Ministero dell' Ambiente e della Sicurezza Energetica

Commissione Tecnica di Verifica dell'Impatto Ambientale – VIA e VAS

Parere n. 1.093 del 22.05.2024

Progetto:	<p><i>Verifica di assoggettabilità alla VIA</i></p> <p>“Interventi di riqualificazione e messa in sicurezza delle bocche a mare nella Marina di Orosei: posizionamento di isole di ormeggio per 80 posti barca e installazione di panne galleggianti antinquinamento”</p> <p>ID_VIP 10533</p>
Proponente:	<p>Comune di Orosei</p>

Fig. 4 – Schema progettuale isola di ormeggio

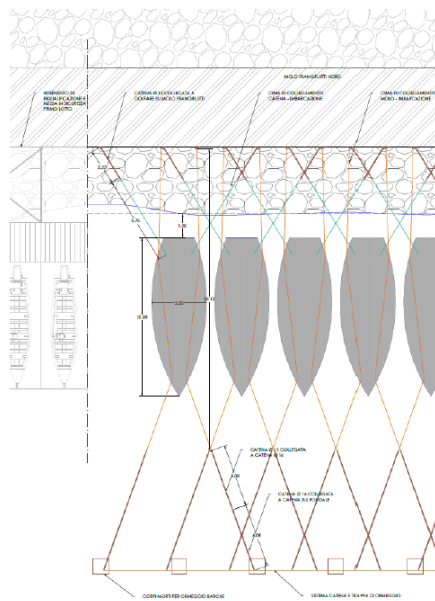
- 4.2 *rileva una serie di criticità del progetto sia dal punto di vista della sicurezza degli ormeggi che delle interferenze delle opere con le attività di pesca del compendio ittico;*

- Per quanto riguarda le modifiche al tirante idrico generate dalla deposizione dei corpi morti all'interno del molo si sottolinea che la procedura prevista comprende l'interramento del corpo morto tramite sorbonatura; il tirante idrico risulterà scarsamente influenzato dalla presenza dei corpi morti per la scelta progettuale di interrare lo stesso per una quota pari a 0.20 m, lasciando quindi battente idrico di 1,40 m. Questa condizione rappresenta la più cautelativa che si possa considerare all'interno del molo; si sottolinea infatti che la profondità del fondale aumenta procedendo dall'interno della bocca verso mare.

Per quanto riguarda le modifiche al tirante idrico generate dalla deposizione dei corpi morti all’interno del molo si sottolinea che la quota dell’estradosso dei corpi morti risulterà rapidamente inferiore a quello che si avrà nel momento della posa degli stessi grazie agli assestamenti/cedimenti del piano di posa. Di conseguenza il tirante idrico risulterà scarsamente influenzato dalla presenza dei corpi morti per il fatto stesso che, in breve tempo, si verificherà il cedimento degli strati di sedimento del sottofondo, che risultano anche quelli meno consistenti e portanti, ribassando di 20 cm o poco più, l’estradosso del corpo morto e lasciando quindi il battente idrico di 1,40 m. Quota che rappresenta la condizione più cautelativa che si possa considerare all’interno dello specchio acqueo; si sottolinea infatti che la profondità del fondale aumenta procedendo dall’interno della bocca verso mare.
